令 05 原機（再）040

国立研究開発法人日本原子力研究開発機構 核燃料サイクル工学研究所
再処理施設に係る廃止措置計画変更認可申請書の一部補正について

補正前後比較表

<p style="text-align: center;">補 正 前</p> <p>廃止措置計画変更認可申請書（令和5年5月31日付け令05原機（再）011、 令和5年8月8日付け補正令05原機（再）021をもって補正）</p>	<p style="text-align: center;">補 正 後</p>	<p style="text-align: center;">補正理由</p>
<p style="text-align: right;">(別冊 2-45)</p> <p style="text-align: center;">再処理施設に関する設計及び工事の計画 (スラッジ貯蔵場の津波対策における止水弁の設置)</p> <p style="text-align: center;">目 次 (省略)</p> <p style="text-align: center;">別 図 一 覧</p> <p>別図－1 止水弁等の設置概要 別図－2 計装用圧空配管の設置概要 別図－3 現場操作盤設置場所及び制御・電源ケーブル敷設ルート平面図</p> <p>別図－4 止水弁の計装系統図 別図－5 セル給気系ダクトの仮設概要 別図－6 スラッジ貯蔵場の津波対策における止水弁の設置に係る工事フロー</p> <p style="text-align: center;">表 一 覧</p> <p>表－1 止水弁等の設計条件 表－2 止水弁の仕様 表－3 給気ダクトの仕様 表－4 止水弁サポートの仕様 表－5 現場操作盤の仕様 表－6 ケーブルの仕様 表－7 計装用圧空配管等の仕様 表－8 工事工程表</p> <p>1. 変更の概要 (省略)</p> <p>2. 準拠すべき法令、基準及び規格 (省略)</p> <p>3. 設計の基本方針 (省略)</p> <p>4. 設計条件及び仕様 (1) 設計条件</p>	<p style="text-align: right;">(別冊 2-45)</p> <p style="text-align: center;">再処理施設に関する設計及び工事の計画 (スラッジ貯蔵場の津波対策における止水弁の設置)</p> <p style="text-align: center;">目 次 (補正なし)</p> <p style="text-align: center;">別 図 一 覧</p> <p>別図－1 止水弁等の設置概要 別図－2 計装用圧縮空気配管の設置概要 別図－3 現場操作盤設置場所及び制御・電源ケーブル敷設ルート平面図 別図－4 現場操作盤概要図

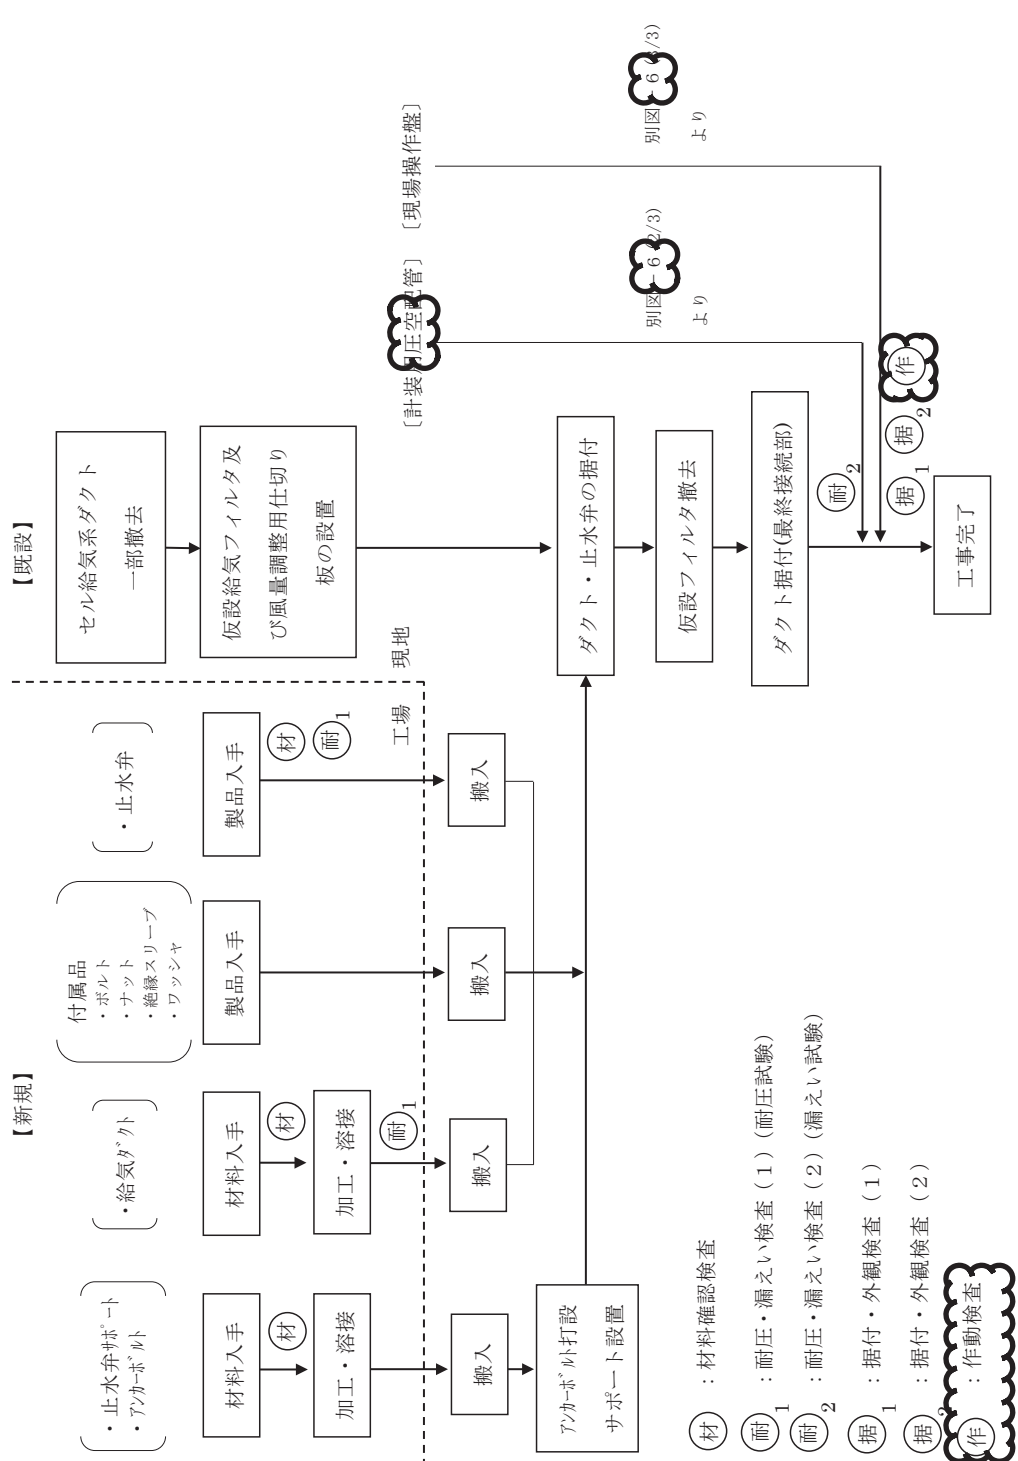
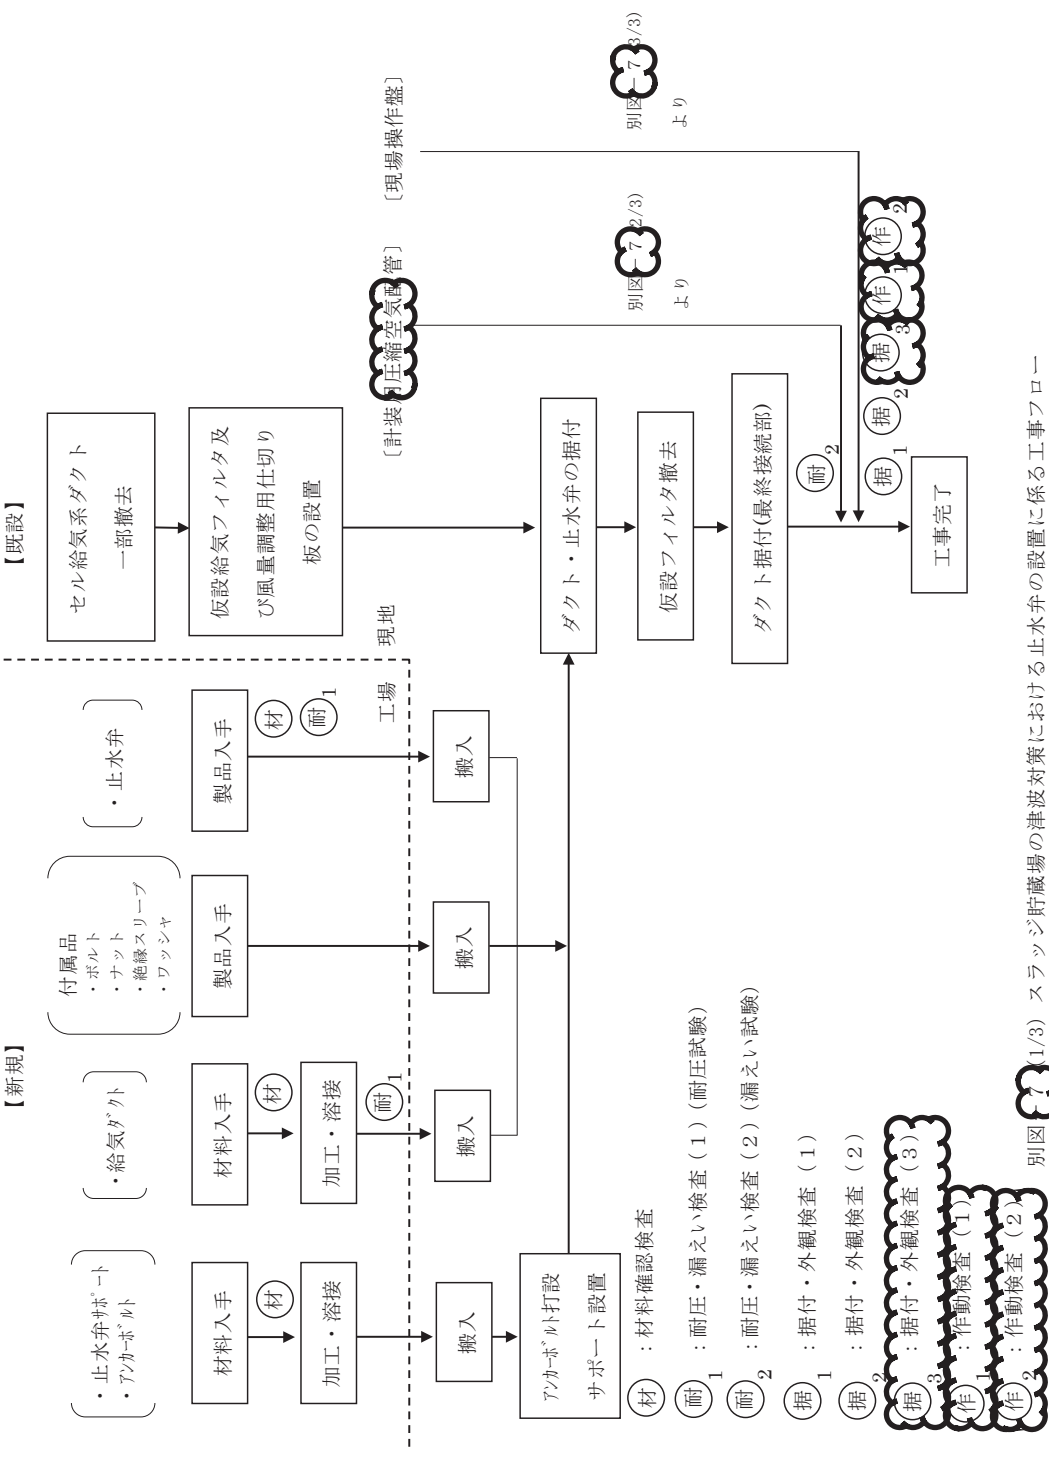
<p style="text-align: center;">補 正 前</p> <p>廃止措置計画変更認可申請書（令和5年5月31日付け令05原機（再）011、 令和5年8月8日付け補正令05原機（再）021をもって補正）</p>	<p style="text-align: center;">補 正 後</p>	<p style="text-align: center;">補正理由</p>
	<div style="text-align: center;">  <p style="text-align: center;">別図-4 現場操作盤概要図</p> </div>	<p>○現場操作盤の基準適合性に係る記載の追加に伴う現場操作盤概要図の追加</p>

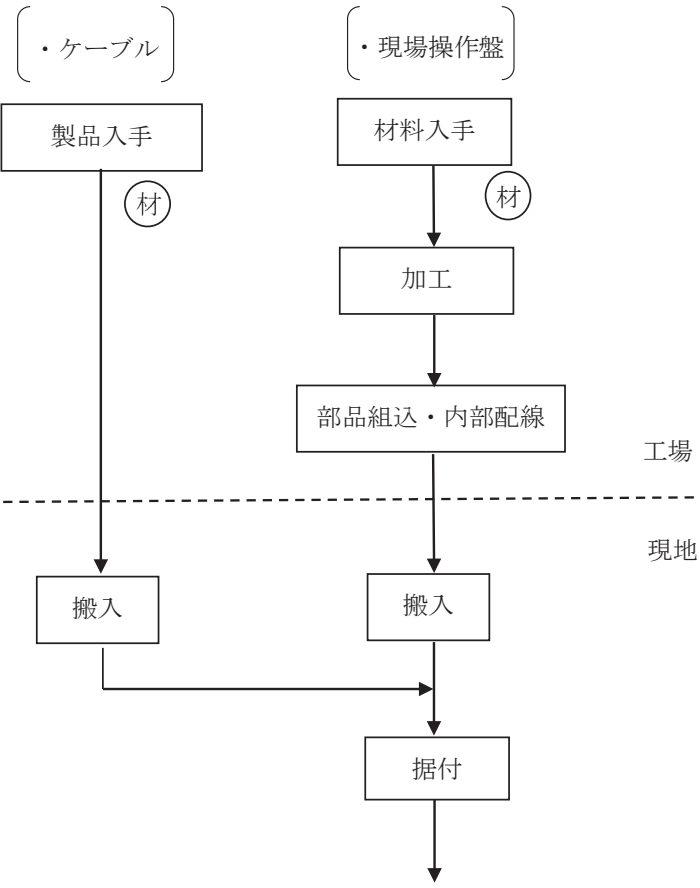
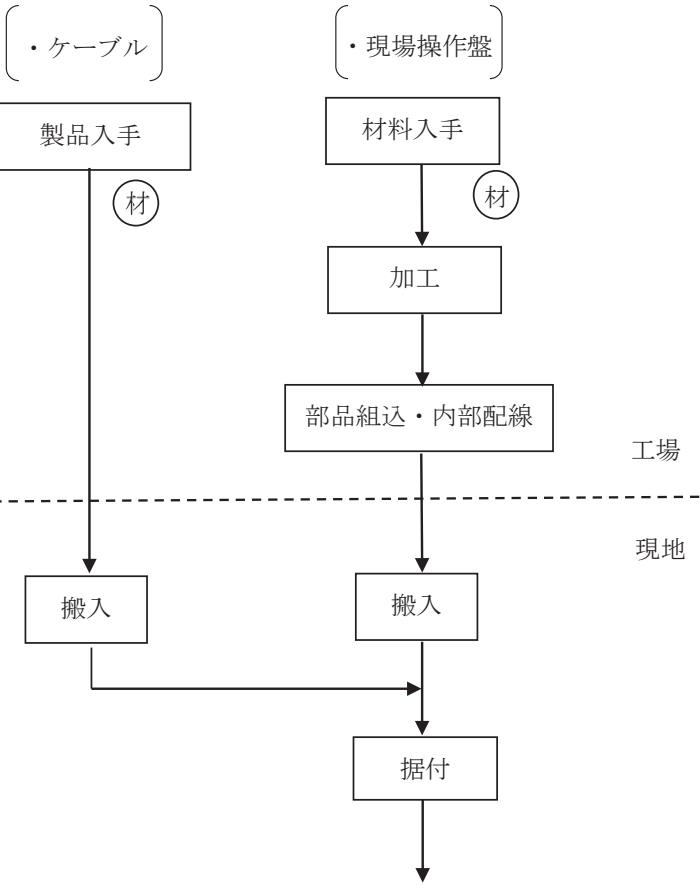
<p style="text-align: center;">補 正 前</p> <p>廃止措置計画変更認可申請書（令和5年5月31日付け令05原機（再）011、 令和5年8月8日付け補正令05原機（再）021をもって補正）</p>	<p style="text-align: center;">補 正 後</p>	<p style="text-align: center;">補正理由</p>
<p>【仮設前】</p>  <p>【仮設後】</p>  <p style="text-align: center;">別図☁-5 セル給気系ダクトの仮設概要</p>	<p>【仮設前】</p>  <p>【仮設後】</p>  <p style="text-align: center;">別図☁-6 セル給気系ダクトの仮設概要</p>	<p>○現場操作盤概要図の追加に伴う別図番号の変更</p>

別図-1 空気圧縮機の制御系の改造 概要図

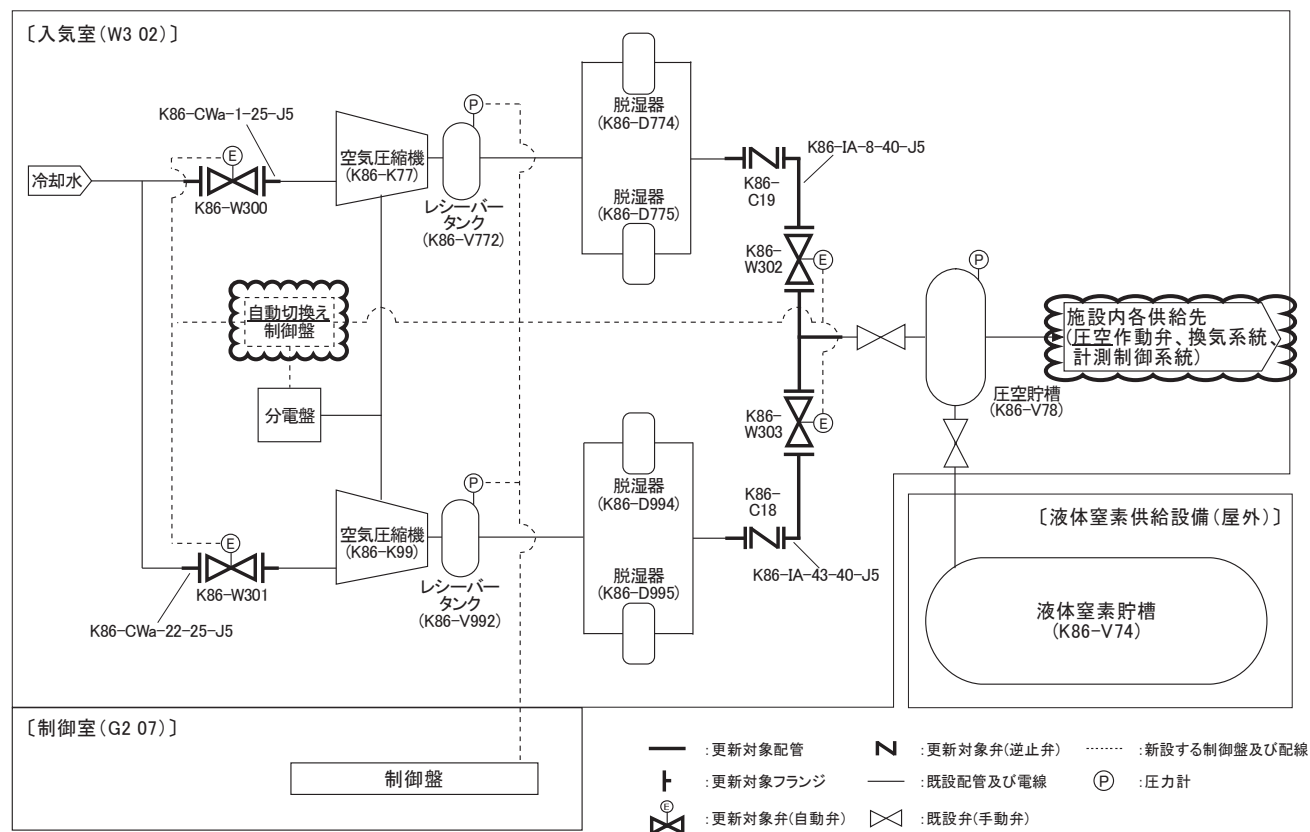
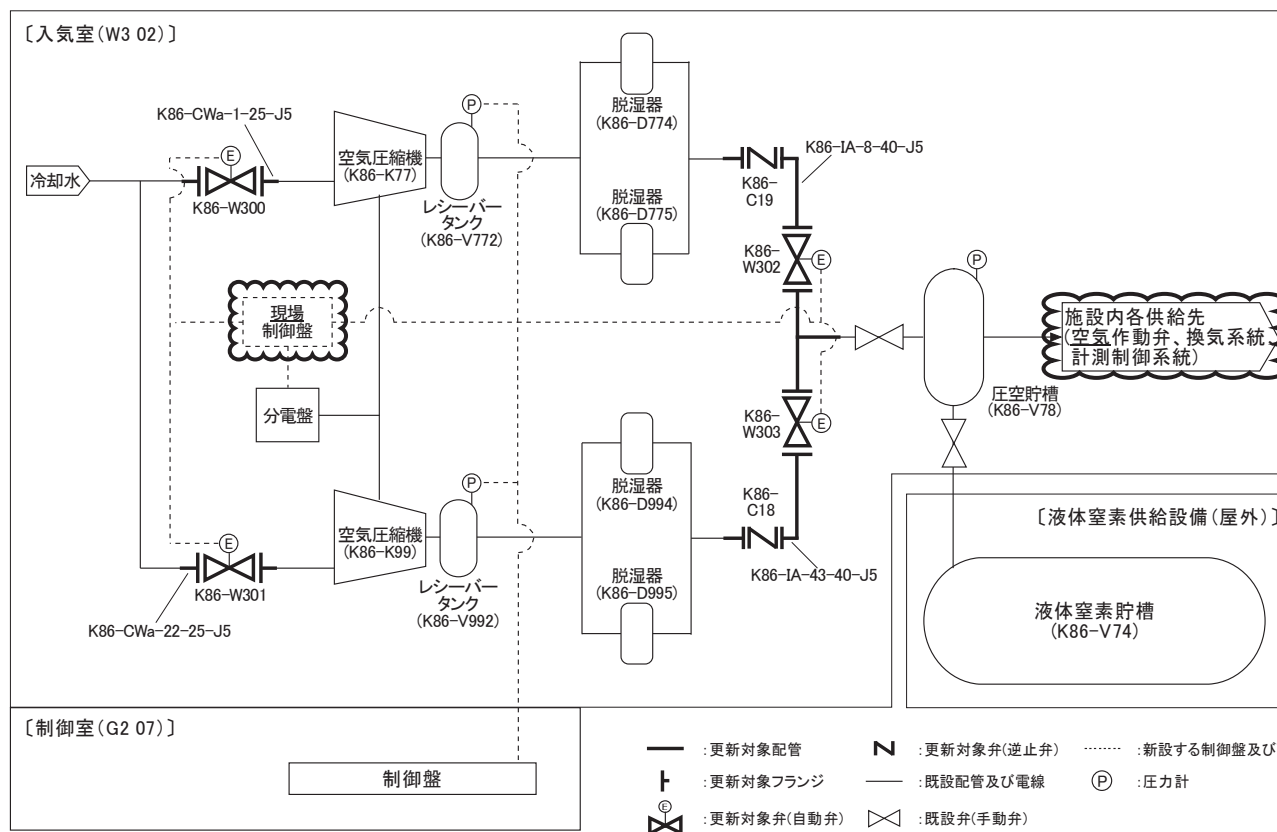
○自動切換え機能は
利便性向上を目的と
して付加するもので
あり、申請対象外と
するため記載を変更

○記載の適正化

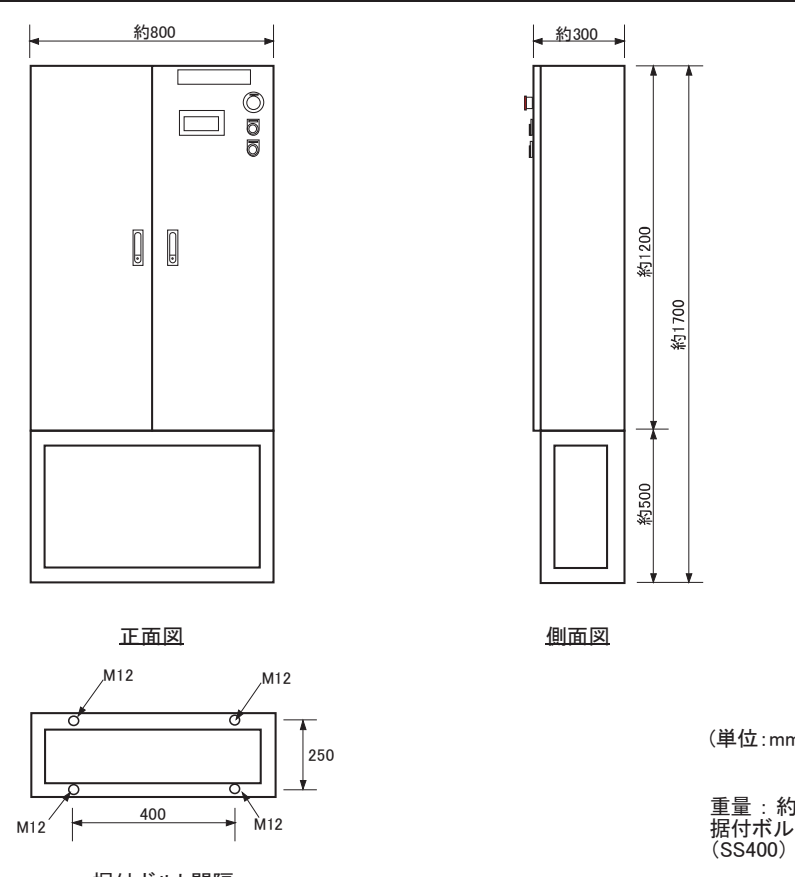
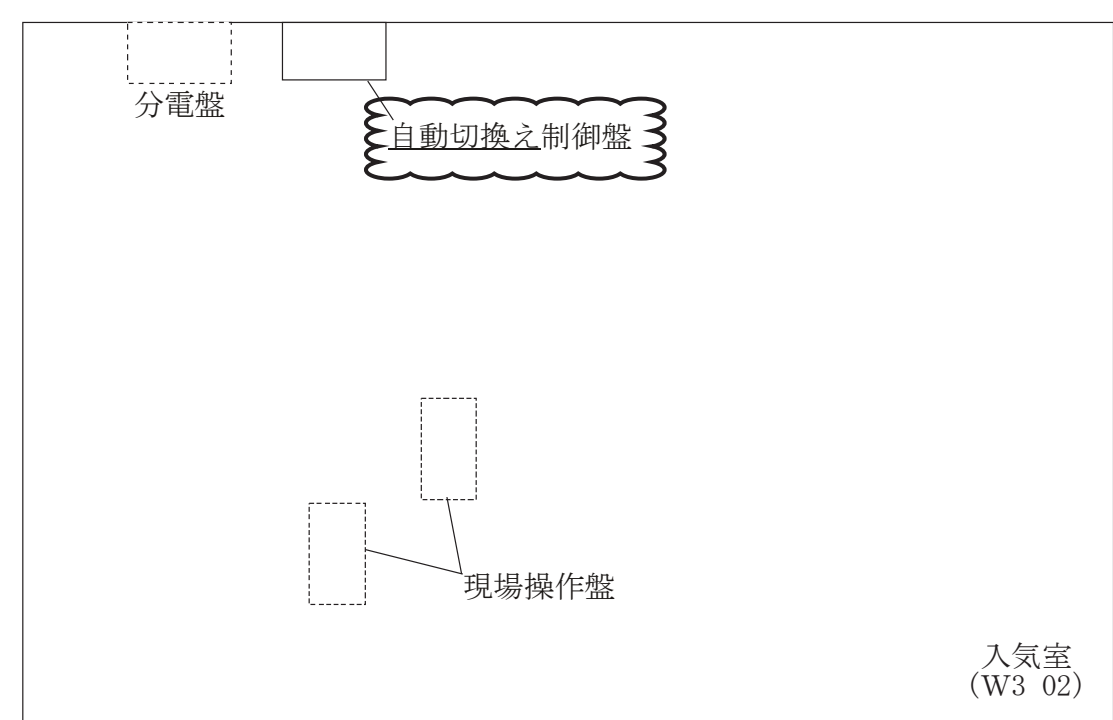
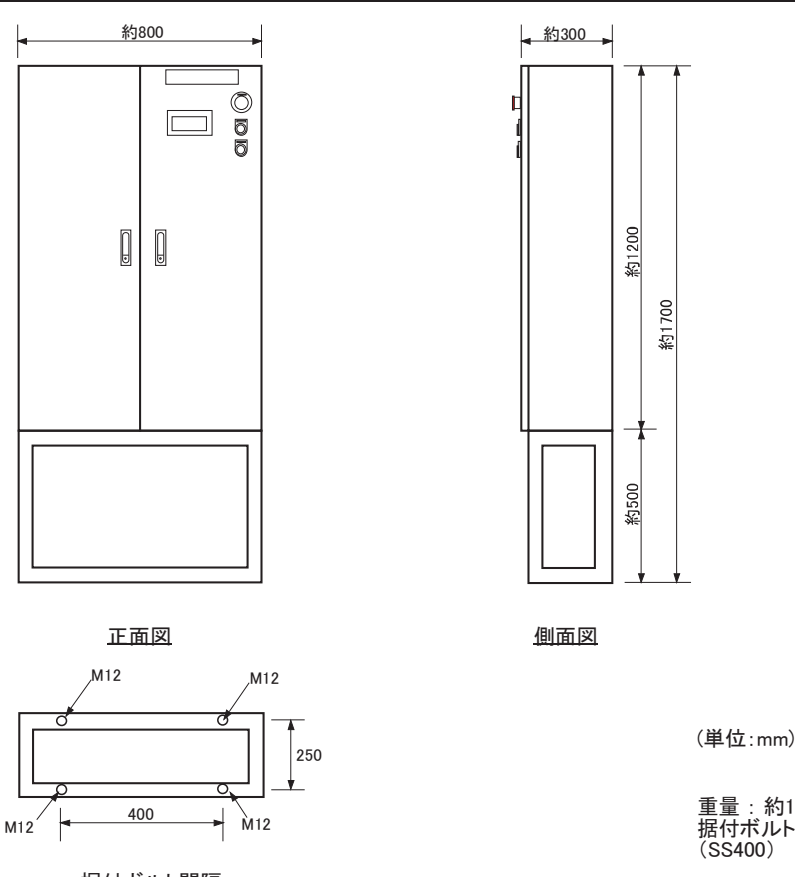
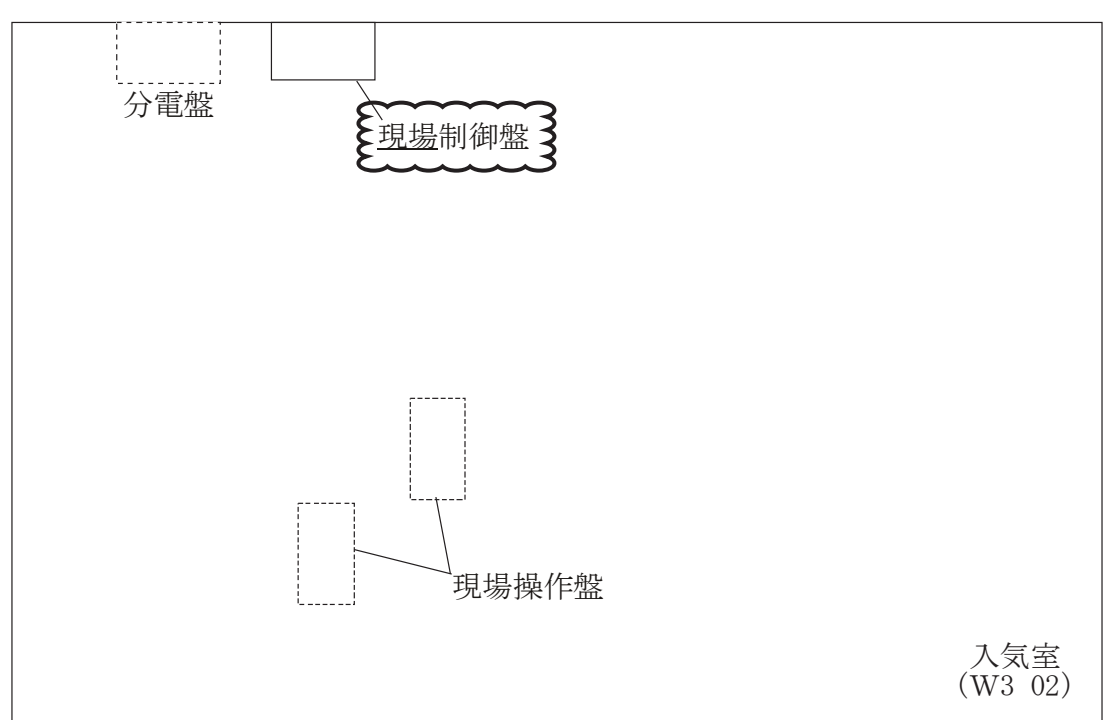
<p>補正前</p> <p>廃止措置計画変更認可申請書（令和5年5月31日付け令05原機（再）011、令和5年8月8日付け補正令05原機（再）021をもって補正）</p>	<p>補正後</p>	<p>補正理由</p>
<p>凡例は別表-1に示す。</p>	<p>凡例は別表-1に示す。</p>	<p>○自動切換え機能は 利便性向上を目的と して付加するもので あり、申請対象外と するため記載を変更</p>
<p>別図-2 計装系統図(圧縮空気設備) (1/3)</p>	<p>別図-2 計装系統図(圧縮空気設備) (1/3)</p>	
<p>凡例は別表-1に示す。</p>	<p>凡例は別表-1に示す。</p>	<p>○自動切換え機能は 利便性向上を目的と して付加するもので あり、申請対象外と するため記載を変更</p>
<p>別図-2 計装系統図(圧縮空気設備) (2/3)</p>	<p>別図-2 計装系統図(圧縮空気設備) (2/3)</p>
